伊方3号機は、津波と同じ評価方法によれば 基準地震動をはるかに超える地震動に襲われ壊滅する

2013. 11. 26 美浜の会

伊方3号機では、津波の波源として400 kmを超える長大な断層が想定されているが、その中でも敷地前面海域断層群は中心的な役割を果たしている。その断層群は同時に基準地震動評価に関しても主要な役割を担っている。ここでは、基準地震動評価が著しい過小評価になっていることを、評価方法に関して津波評価と比較して確認するため、両評価に共通な敷地前面海域断層群をとりあげる。もし、津波波源と同様の評価方法で地震動を評価すれば、その地震動は現行基準地震動の4.7倍程度となり、伊方3号機は壊滅的な打撃を受けることが明らかになる。

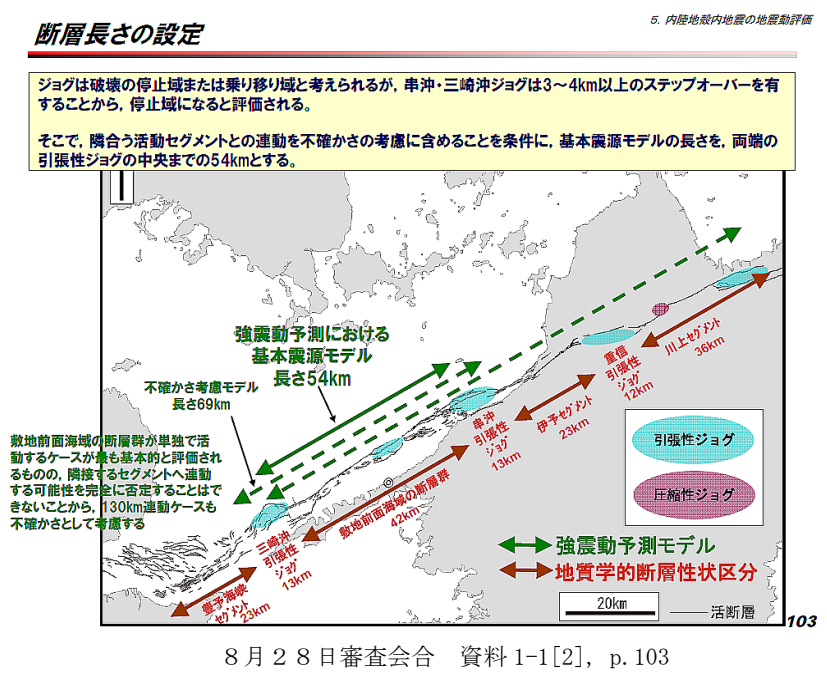
津波の波源評価では、敷地前面海域の断層群の長さを $L = 54 \text{ km}$ としている。他方、基準地震動については、耐震バックチェックの中では、 $L = 42 \text{ km}$ としているが[1]、8月28日の審査会合に出された地震動評価[2]の基本震源モデルでは、上記津波評価と同じに、 $L = 54 \text{ km}$ としている（右図）。しかし、基準地震動の評価までは変えていない。

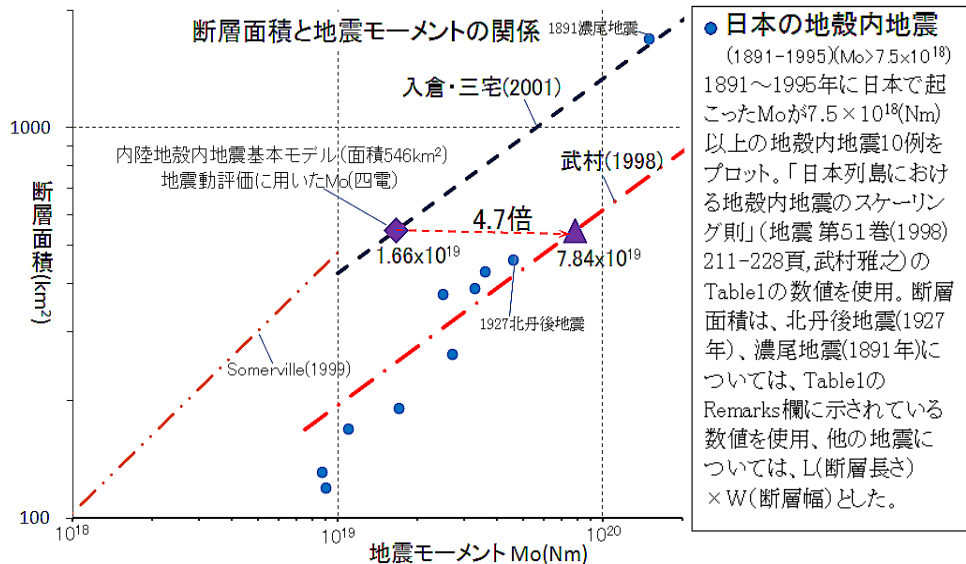
津波の波源評価では、 $L = 54 \text{ km}$ からすべり量を約6 mと評価しているが、これはLから M_0 を求める武村式(1998) [3]を用いた結果であることが確認できる ([4], 32~33 頁。このとき、 $M_0 = 1.27 \times 10^{20} \text{ (Nm)}$ となる)。他方、地震動に関しては、断層モデル（基本ケース）の $S = 546 \text{ km}^2$ ($L = 42 \text{ km}$, 断層幅 $W = 13 \text{ km}$)より、別の入倉・三宅式 (2001) [5] を用いて $M_0 = 1.66 \times 10^{19}$ を導いているが、もし同様に武村式（ただし、Sから M_0 を求める式） [3] を用いれば約4.7倍

の $M_o = 7.84 \times 10^{19}$ となる。地震モーメント M_o は、断層面積の値に依らずどんな面積の場合でも、武村式で評価すれば入倉・三宅式で評価した場合の約4.7倍になる（次図参照）。津波評価では安全側に武村式を用いながら、原発耐震設計の基本となる基準地震動の評価では著しい過小評価をしているのである。

この点、8月21日の審査会合で島崎委員は「今までの評価指標がまるっきり、津波はこの手法、地震はこの手法って分かれてますけれども本来の地震は共通なものですので、それやはり近づける方向が望ましいと思いますので、その点でご検討もよろしくお願ひします」([6], 38頁)と述べている。安全側に立つなら当然、基準地震動も武村式で評価すべきだ。

5.3 基準地震動 S_s の策定①

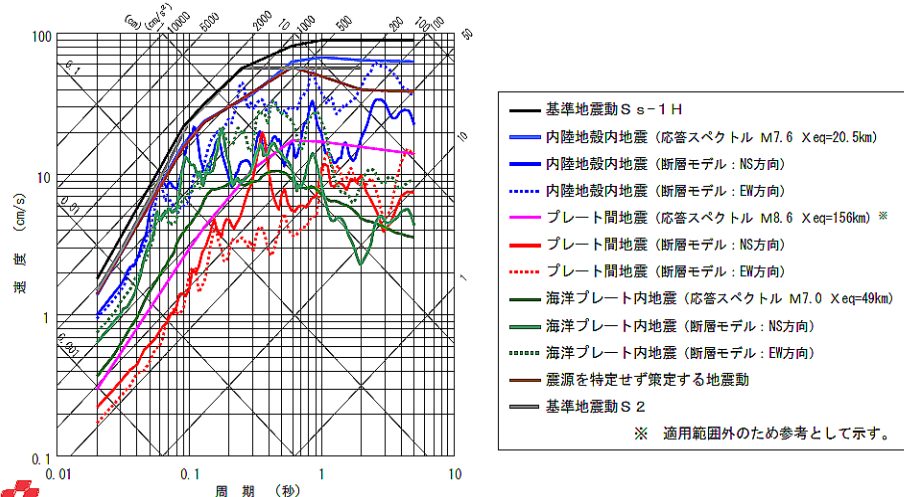
伊方3号機の基準地震動 S_s (S_s-1) は、基本的には応答スペクトル法に基づき、様々な検討用地震動を包絡するように策定されている (右図, [1], p. 72)。その中には敷地前面海域断層による地震動 (内陸地殻内地震) を含み、それが主要な役割をしていることが分かる。

応答スペクトル法では、地震モーメント M_o を入倉・三宅(2001)で求めており ([1], p. 42)、断層モデルでもそうしている ([1], p. 54)。なお、断層モデルで不確定性ケースでは、断層面積は $S = 1092 \text{ km}^2$ 、 $M_o = 6.63 \times 10^{19}$ となるが、この場合も基準地震動の策定に反映されており、短周期では基本ケースと大きくは変わらない ([1], p. 63~64)。

もしこれらを (不確定性の場合も含めて) 武村式で評価すれば、 M_o は断層面積に依らず現行

評価の約 4.7 倍になる。断層面積が与えられたとき地震の加速度 (ガル) は M_0 に比例するので、その地震動 (加速度) も現行基準地震動の 4.7 倍程度になると考えるべきである。

伊方3号機設置変更許可申請書添付十[9] 第5.3.1.3 図格納容器破壊防止対策に加算

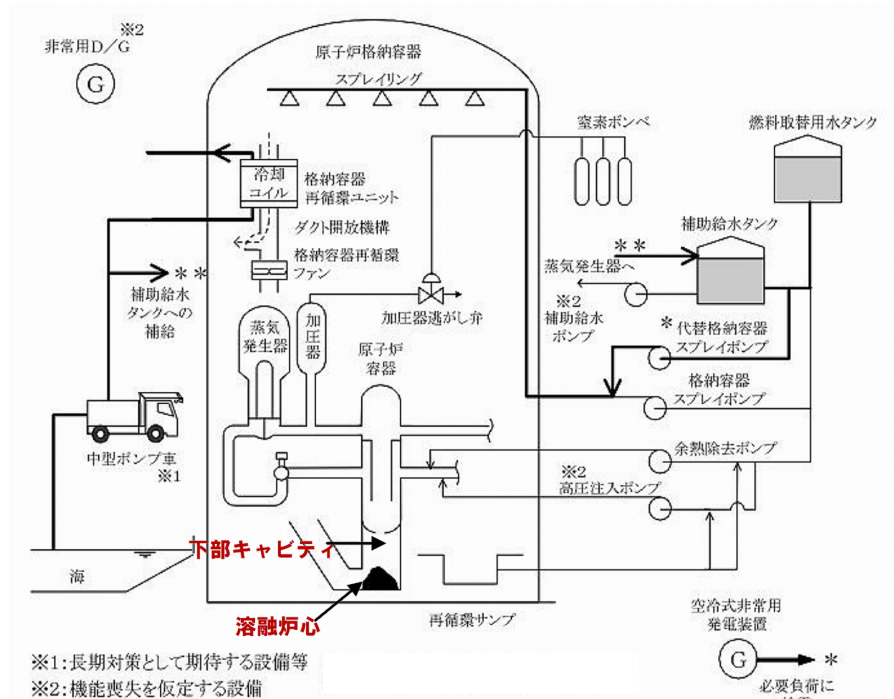
実際、伊方 3 号機について 7 月 8 日に規制委員会に提出された設置変更許可申請書 [9] では、大 LOCA 時に外部電源は働かず、緊急炉心冷却装置 (ECCS) も働かず、さらに格納容器内のスプレイ用水循環機能が働かないことを想定し、炉心溶融が起こって溶融炉心が格納容器内の下

部キャビティ（空洞）に落下する事故を想定している（次図）。それでも、外部の冷却水をスプレイに導き、スプレイ水を下部キャビティに導いて熔融炉心を冷却する。同時にスプレイ水と空調機で格納容器内の気体を冷やして圧力の上昇を防ぐことで格納容器の破壊を防ぐというシナリオを立てている。こうして、ある程度以上の放射能放出は防止できるし、外部に出た汚染水は土嚢などによって海洋への流出を防ぐとしている。

しかし、このシナリオも 4.7Ss 地震動に襲われたときはまるで成り立たない。実際、前記総合評価の添付 4.1.5[10]から抜粋すれば次表となる（評価値とは基準地震動によって機器にかかる力の評価値である）。

やはり 4.7Ss では、補助給水タンクや燃料取り替え用水タンクの裕度をはるかに超えるので、外部からのスプレイ用水供給機能がまったく働かず、格納容器内圧力が上昇し、耐圧約 4 気圧の格納容器が破壊されて熔融炉心の放射能が外部に放出される。使用済燃料の溶融とあいまって、福島原発事故をはるかに上回る大惨事が到来することになる。これを防ぐ方策は、伊方3号機を運転しないことしかあり得ない。
